**SOLICITATION AMENDMENT
MODIFICATION DE L'INVITATION**

Title - Sujet Warehouse Racking Rayonnage d'entrepôt	
Solicitation No. - N° de l'invitation W0107-22MB03/A	Amendment No. - N° modif. 002
Client Reference No. - N° de référence du client W0107-22-MB03	Date 2021-08-25
GETS Reference No. - N° de référence de SEAG PW-\$PET-907-1687	
File No. - N° de dossier PET-1-55006 (907)	CCC No./N° CCC - FMS No./N° VME
Solicitation Closes - L'invitation prend fin at - à 02:00 PM Eastern Daylight Saving Time EDT on - le 2021-08-30 Heure Avancée de l'Est HAE	
F.O.B. - F.A.B. Plant-Usine: <input type="checkbox"/> Destination: <input checked="" type="checkbox"/> Other-Autre: <input type="checkbox"/>	
Address Enquiries to: - Adresser toutes questions à: Lamorie, Cindy	Buyer Id - Id de l'acheteur pet907
Telephone No. - N° de téléphone (613) 401-3643 ()	FAX No. - N° de FAX () -
Destination - of Goods, Services, and Construction: Destination - des biens, services et construction: Repair Parts Stores Section (RPSS) 257 Montgomery Rd, Bldg H-112 Garrison Petawawa, ON

MODIFICATION 002

RAYONNAGE D'ENTREPÔT

Plan d'étage du bâtiment H-112

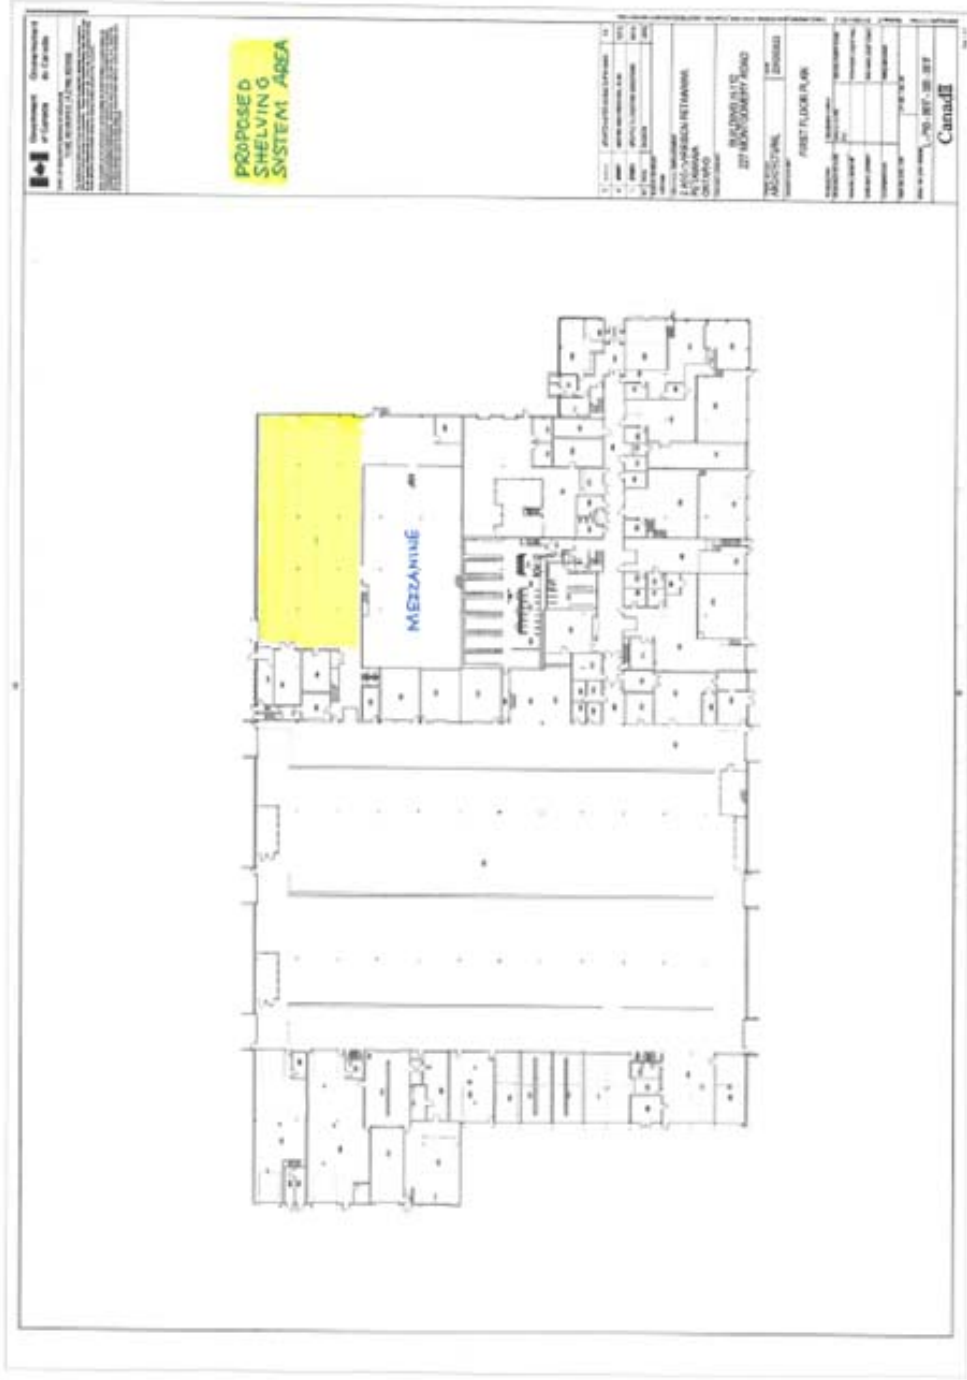
QUESTION 6 :

Des dessins de l'immeuble peuvent-ils être fournis?

RÉPONSE 6 :

Voir l'Annexe A plus bas.

Les schémas

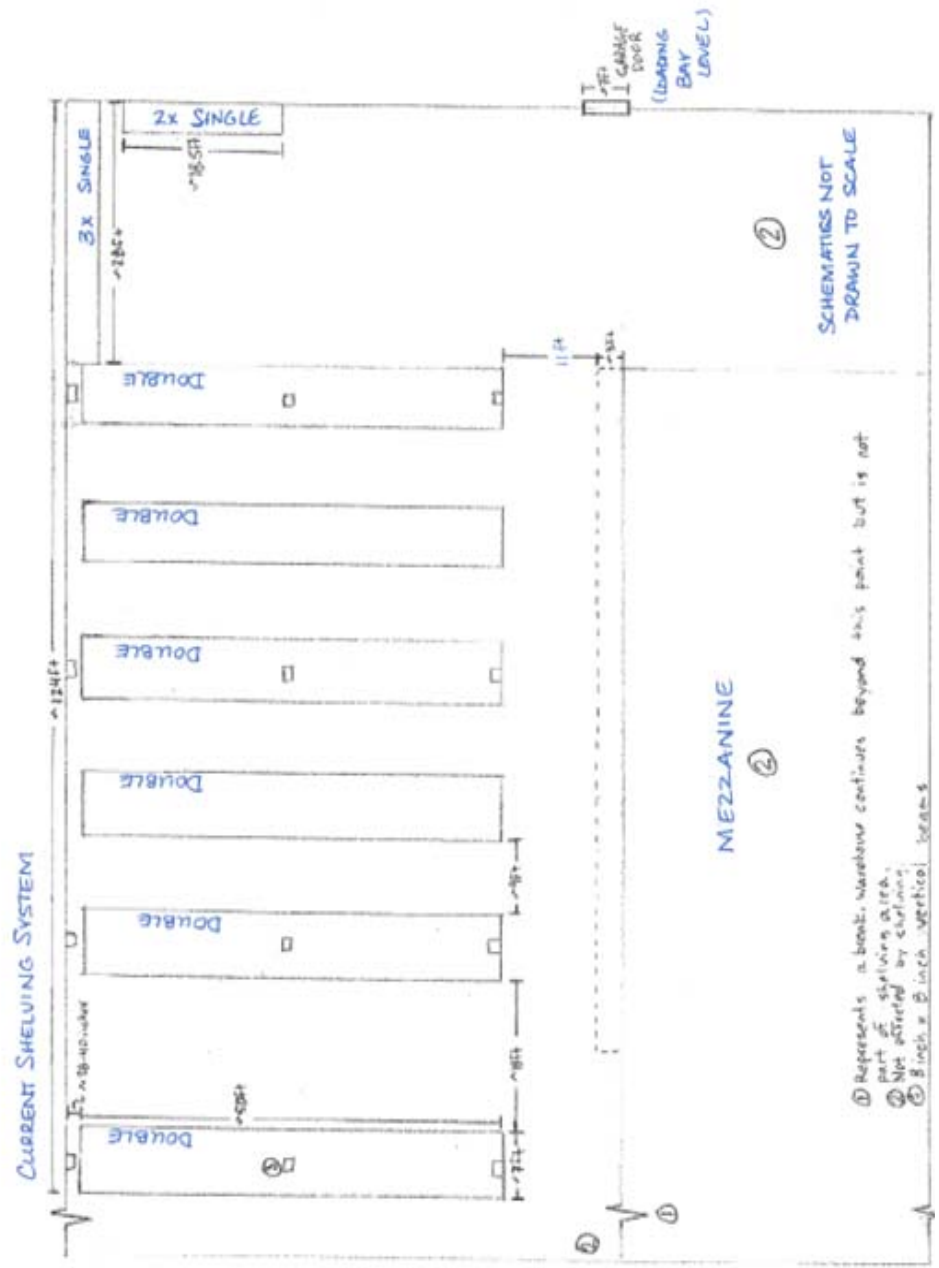
QUESTION 10 :

Quelle est la longueur de chaque allée? Des schémas peuvent-ils être fournis?

RÉPONSE 10 :

Le rayonnage est d'une profondeur de 5 baies et chaque allée mesure 40 pi de long. Les schémas sont fournis à l'annexe B ci-dessous.
